臺南市安南區臺南市立安順國民中學校園樹木異動說明書

113 年 11 月 18 日修訂

臺南市立安順國民中學校園樹木專家學者會勘紀錄

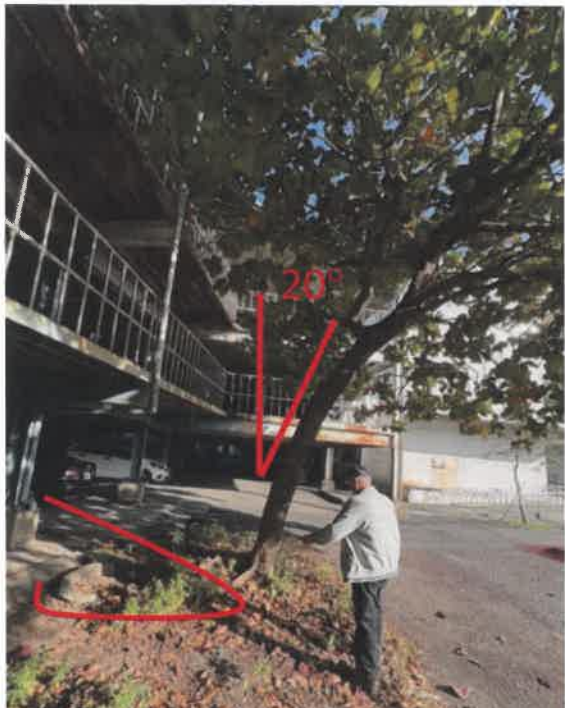
說明：欖仁/1 棵，長期單邊向陽生長，導致幹身傾斜 20 度，且只有單邊拉拔根群，竄根隆起，沒有移植條件，專家建議移除。	說明：小葉欖仁/6 棵，長期單邊向陽生長，導致幹身傾斜 20 度，且只有單邊拉拔根群，竄根隆起，沒有移植條件，專家建議移除。

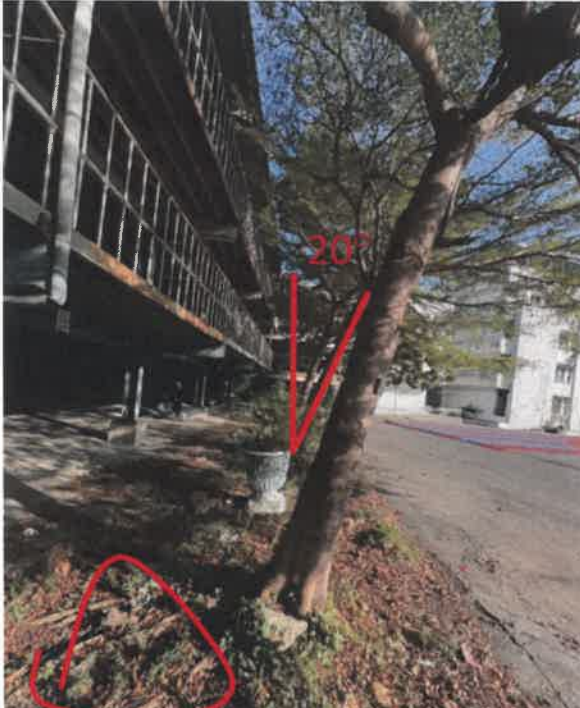
說明：小葉欖仁/3 棵，光電球場設置範圍內，故移植至操場南邊連續樹洞空處	說明：相思樹/6 棵，長期歪斜生長，導致幹身傾斜 20~40 度，且只有單邊拉拔根群，沒有移植條件，專家建議移除。
